東海第二発電所
設計及び工事計画変更認可申請
火災防護審査基準改正に伴う
火災感知器等の種別及び配置の変更

第1148回審査会合（2023年5月23日）における
指摘事項への回答

2023年9月19日
日本原子力発電株式会社

第1148回審査会合（2023年5月23日）における指摘事項

図1 火災感知器等の選定、組合せ及び設置の設計フロー（5 / 6）

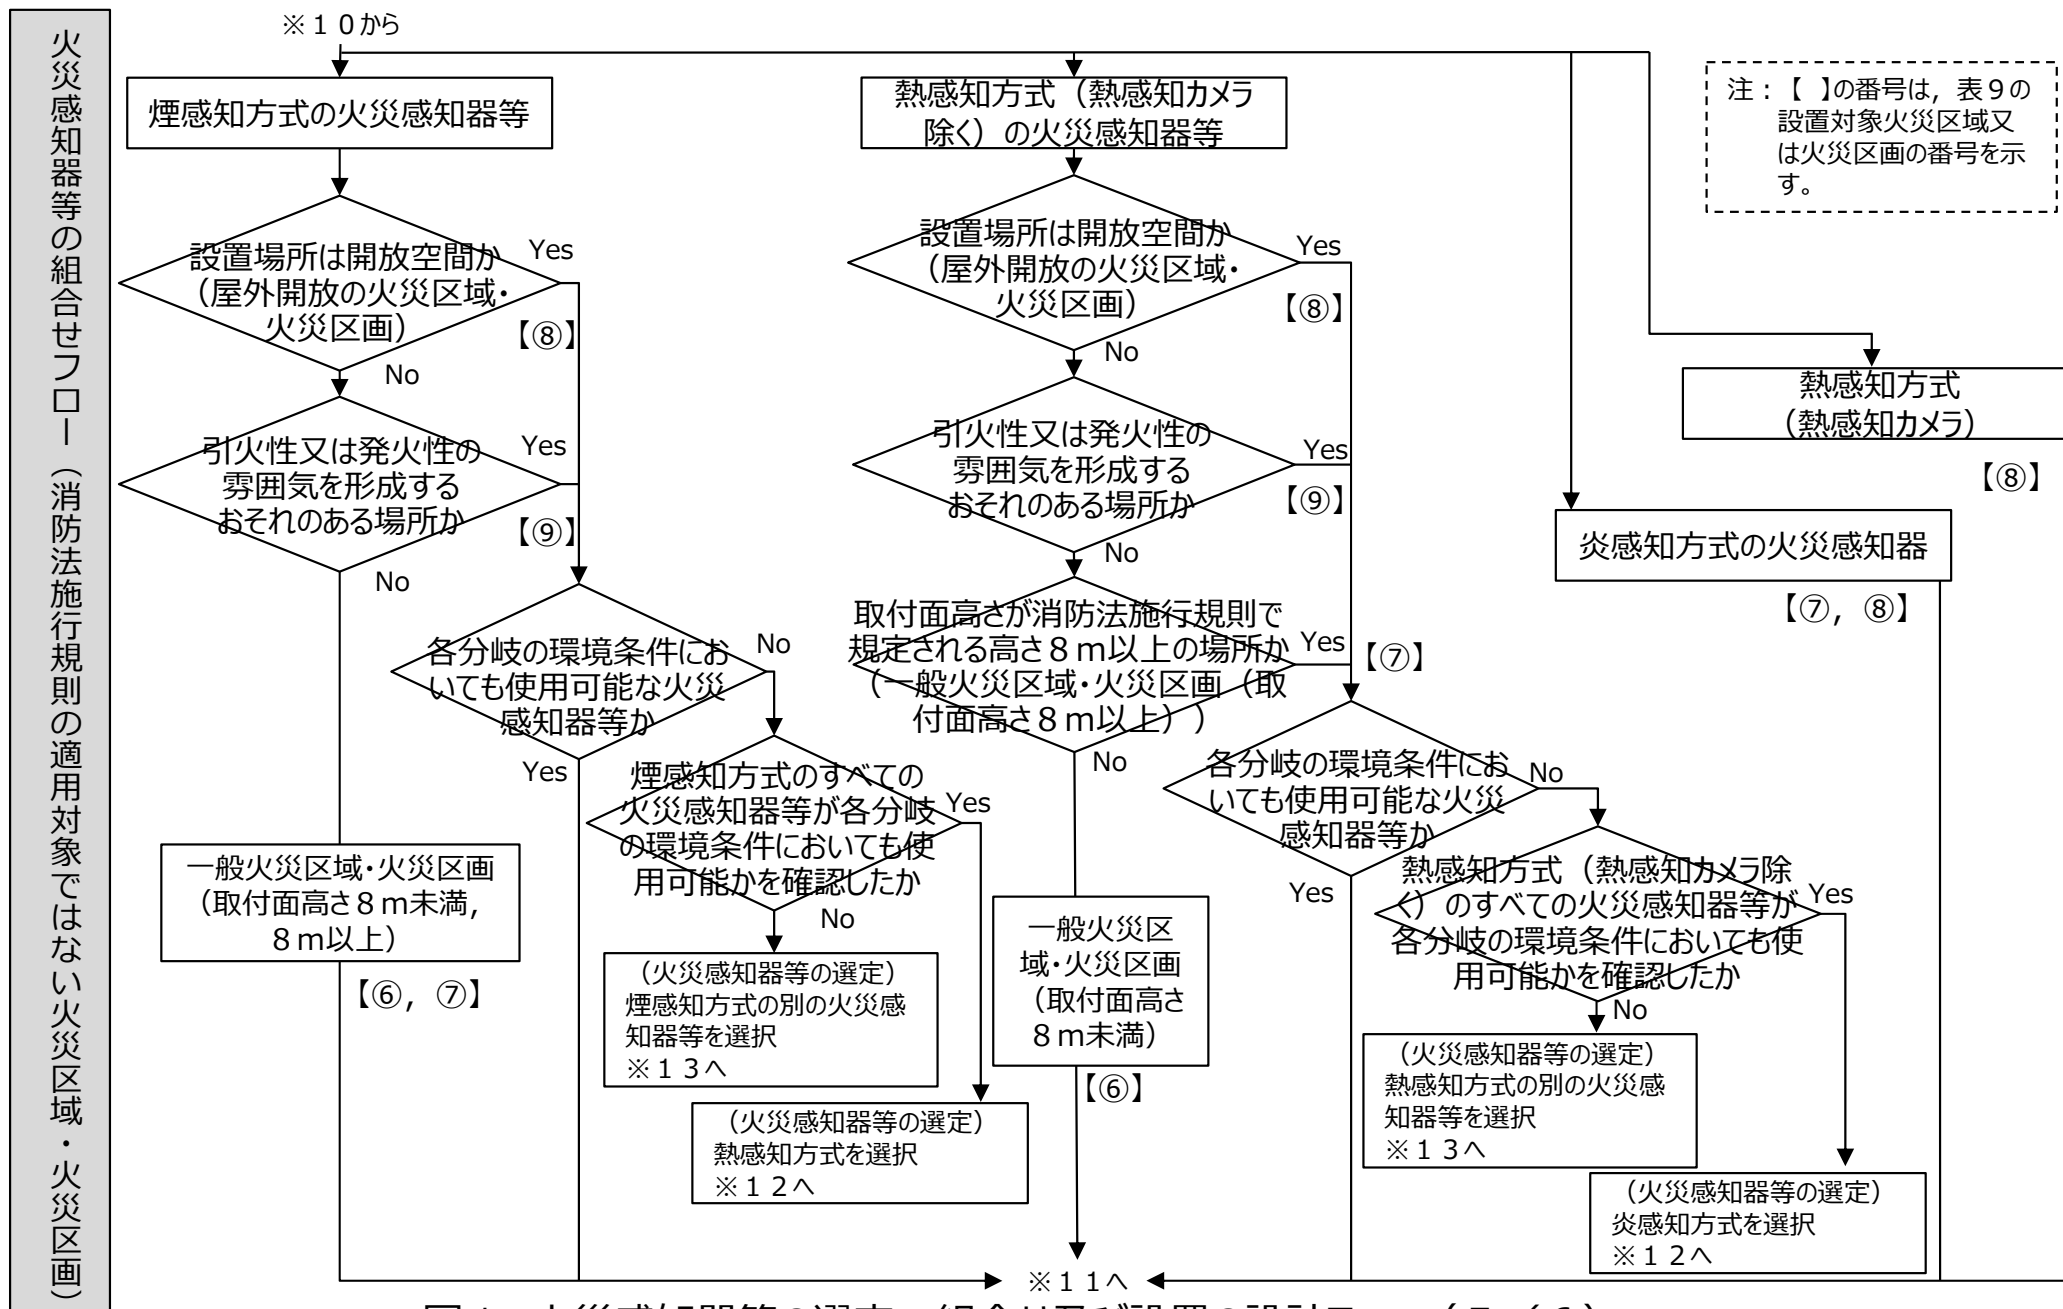
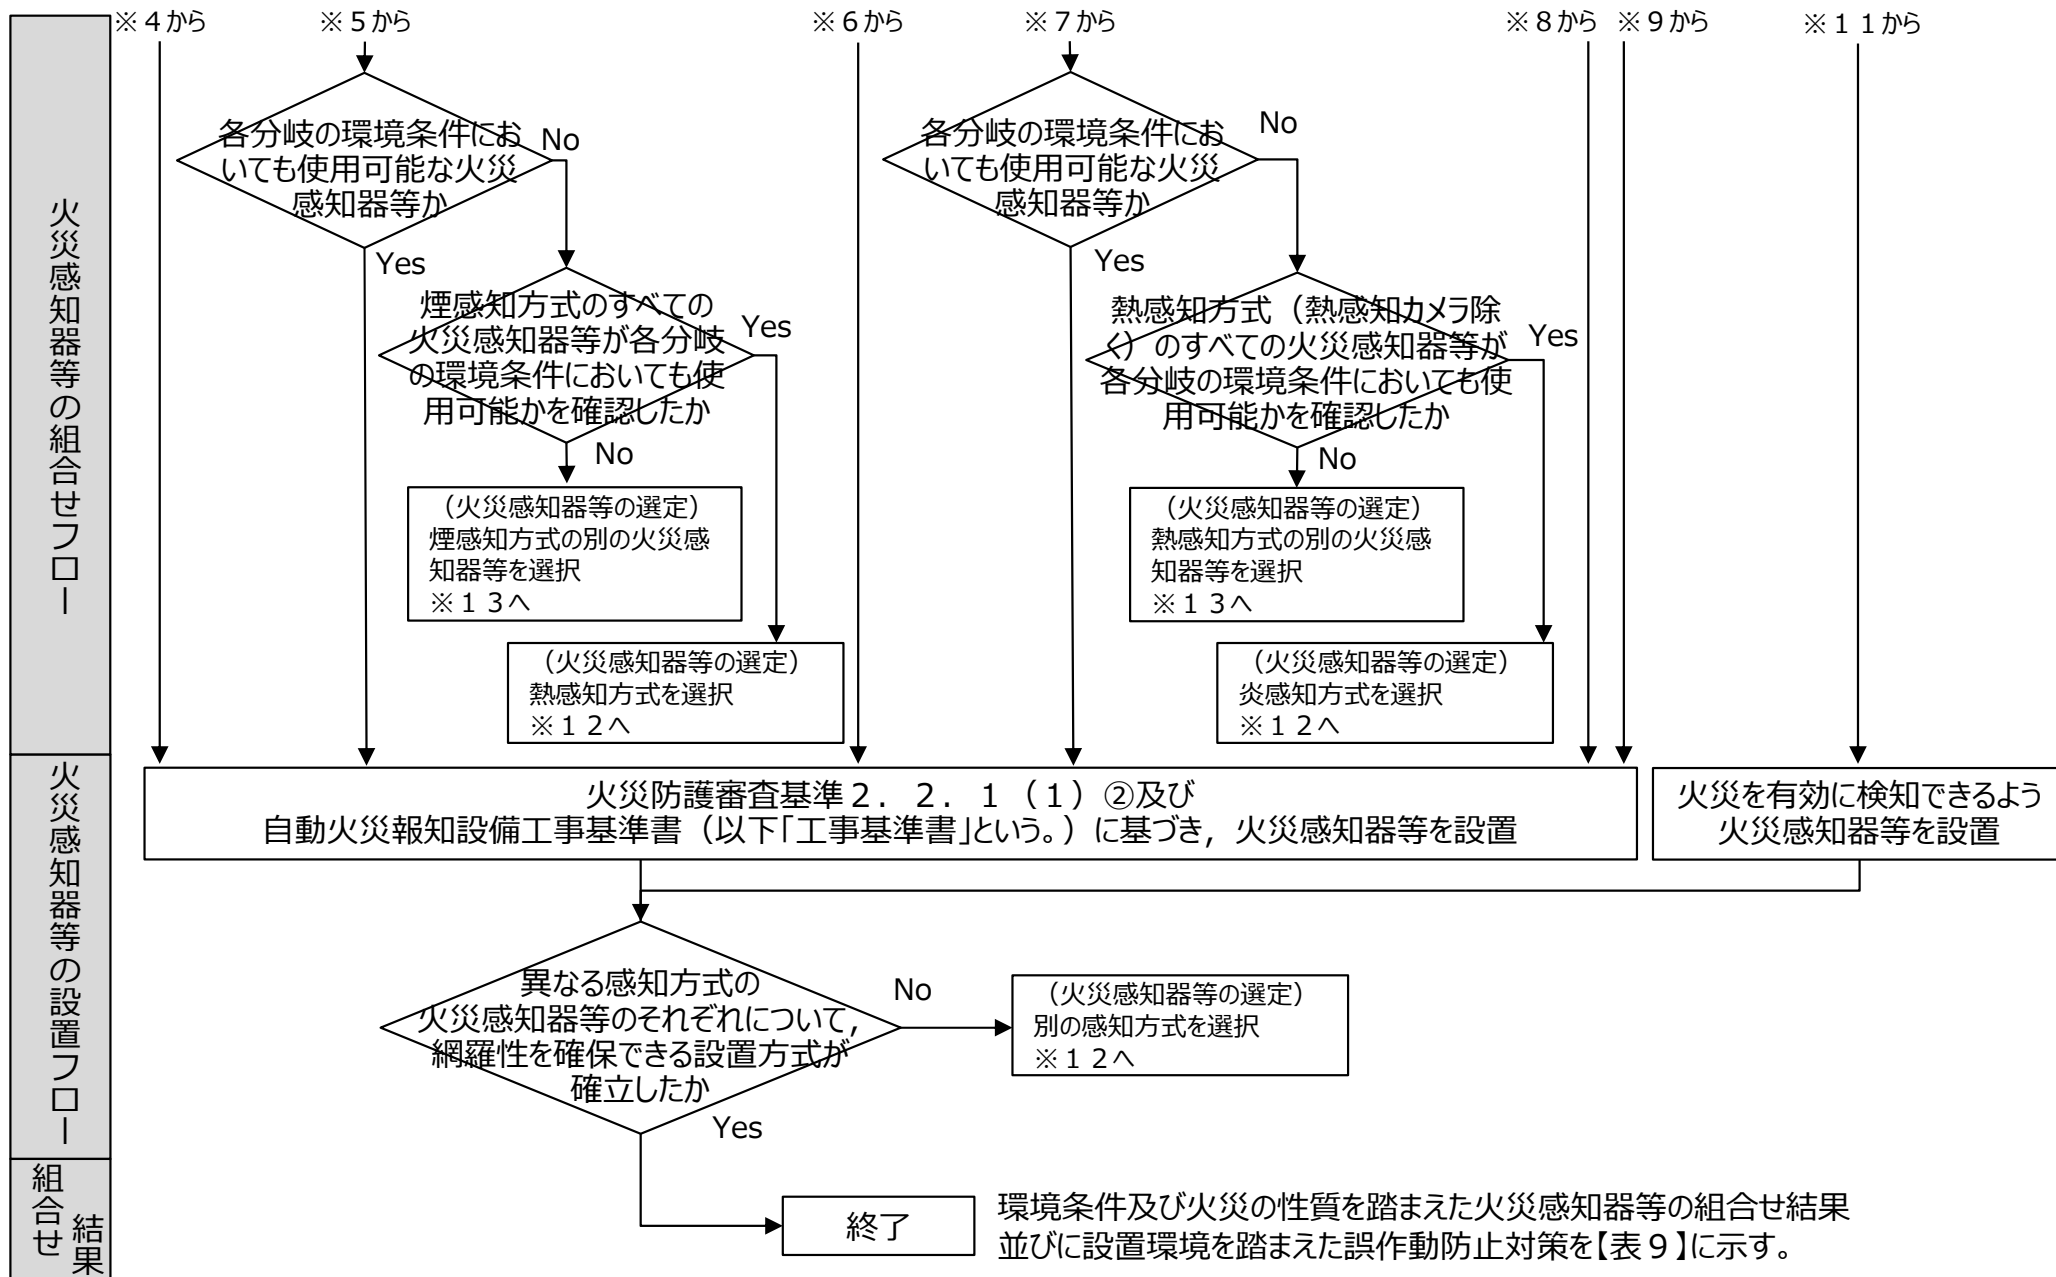
【指摘事項No.1】

火災区域・火災区画の選定フローの分類と基本設計方針の関連が明確でないため、先行プラントの審査実績等を確認した上で、選定フローの分類と基本設計方針の関連を明確化すること。併せて、火災感知器のバックフィットに係る火災防護審査基準の要求の原則及び原則に基づかない例外を明確にした上で、別添1（技術基準解釈、火災防護審査指針及び基本設計方針の比較表）における分類4（消防法又は建築基準法に基づく火災感知器の設置）の3項目が該当する基本設計方針を明確にすること。

【回答概要】（P12～P23, P34～40）

- ▶ 先行プラントの審査実績を確認した上で、東海第二発電所の設備の配置状況や環境条件を踏まえて、「火災区域・火災区画の選定フロー」を「火災感知器等の選定、組合せ及び設置の設計フロー」に見直すとともに、設計フローに基づき、基本設計方針を見直しました。
- ▶ 併せて、火災防護審査基準の要求に基づかない例外が明確になるよう設計フローを見直した上で、火災区域・火災区画の分類を整理し、基本設計方針にて明確にしました。

- 火災防護審査基準の改正に伴う適合性を検討するに当たり，図1に示す火災感知器等の選定，組合せ及び設置の設計フローに基づき検討を行った。その結果，消防法施行規則第23条第4項の要件（取付面高さに関する規定）を受け，選定する火災感知器等の一部をアナログ式の熱感知器から非アナログ式の炎感知器に変更する。
- なお，3. 1項に示す火災防護対策を講じる機器等の選定及び3. 2項に示す火災区域・火災区画の設定に対する火災防護審査基準の要求事項に変更がないため，既許可及び既工認から設計方針に変更はない。また，3. 3項に示す火災感知の設計のうち火災感知器等の選定については，火災防護審査基準改正前においても環境条件や火災の性質を考慮し火災感知器等を選定し，異なる感知方式の火災感知器等を選定することとしているため，既許可及び既工認から設計方針に変更はない。

図4 原子炉建屋原子炉棟6階（オペレーティングフロア）

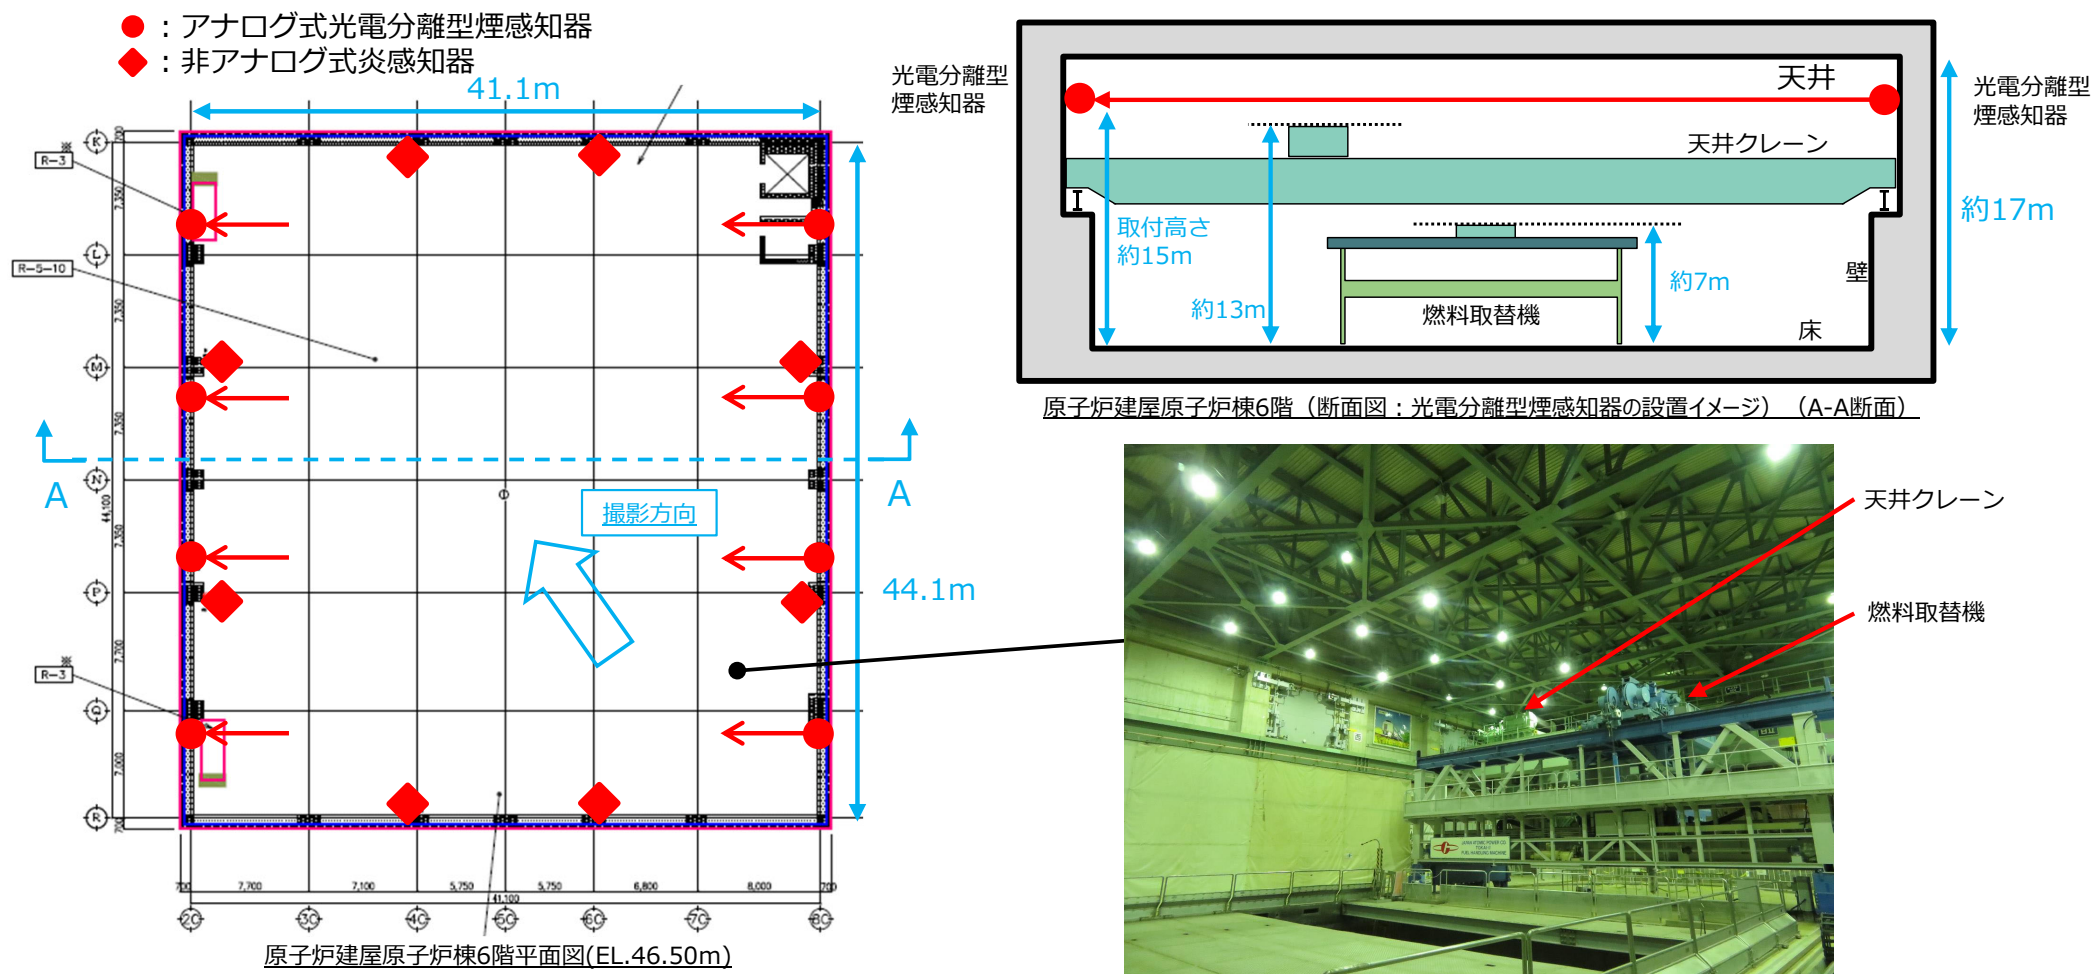
【指摘事項No.2】

火災感知器のバックフィットに係る火災防護審査基準の要求の原則に基づかない例外部分が技術基準に照らして十分な保安水準を確保していることを図面等を用いて説明すること。

➤ 表9の③天井が高く大空間となっている場所の火災感知の設計を以下に示す。

- 原子炉建屋原子炉棟6階（オペレーティングフロア）は、以下に示すとおり天井が高く大空間となっており、煙感知器については、アナログ式の光電分離型煙感知器を設置する設計とする。
- 異なる感知方式として、天井が高く（取付面高さ8m以上）大空間となっており、熱感知器による感知は困難であることから、炎感知器を監視範囲に火災の感知に影響を及ぼす死角がないように設置する設計とする。
